# SKF Tehnički Bilten

## VKML 85000 – Zamena razvodnog lanca

Opel/Vauxhall Agila, Astra, Corsa, Meriva, Tigra  
1.0, 1.2, 1.4 benzinski motori

OE/SKF Konstruktivne promene lančanika bregaste osovine

SKF sadržaj kompleta razvodnog lanca

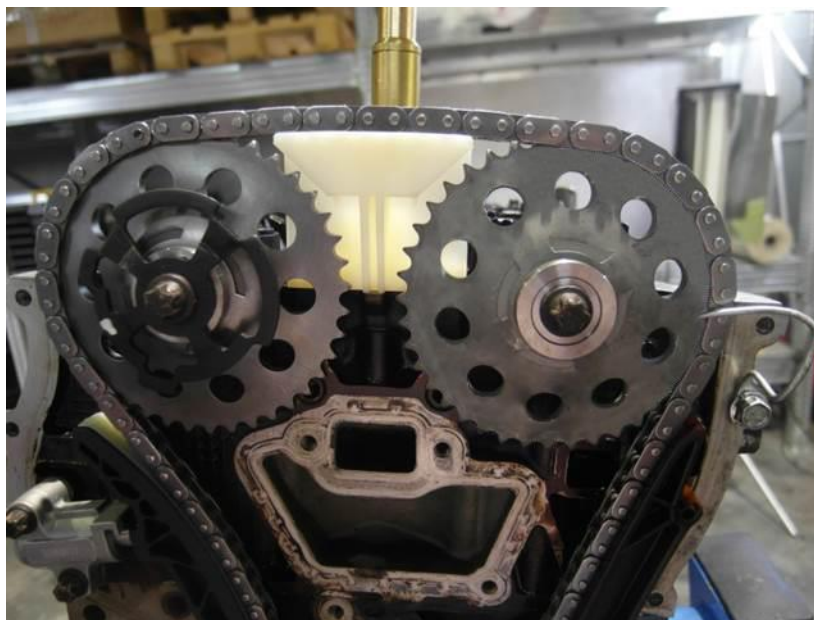
GM je napravio neke konstruktivne izmene primenjene na gore navedenim vozilima. Prva ugradnja je uključivala sinterovane lančanike sa integrisanim odstojećima, dok se u nastavku ugradnje prešlo na presovane lančanike bez odstoјnika. GM sad nudi samo poslednje konstruktivno rešenje .

U skladu sa GM konstruktivnim promenama, SKF sada nudi dva odvojena odstoјnika koja pokrivaju oba rešenja.

Prvo konst. rešenje  
do broja motora 19DN0327

Drugo konst. rešenje  
od broja motora 19DN0328

### Postavljanje odstojnika

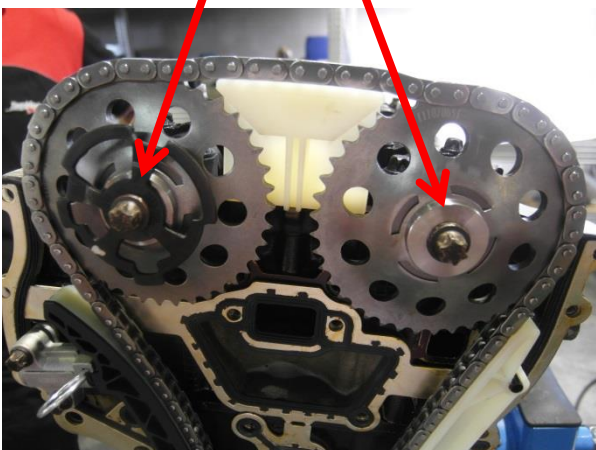
Glatka površina odstojnika mora biti postavljena na strani glave vijka lančanika, da bi se izbegla oštećenja trigger ploče.

**Napomena!** Siinterovane i presovane čelične lančanike NE UGRADIVATI zajedno.
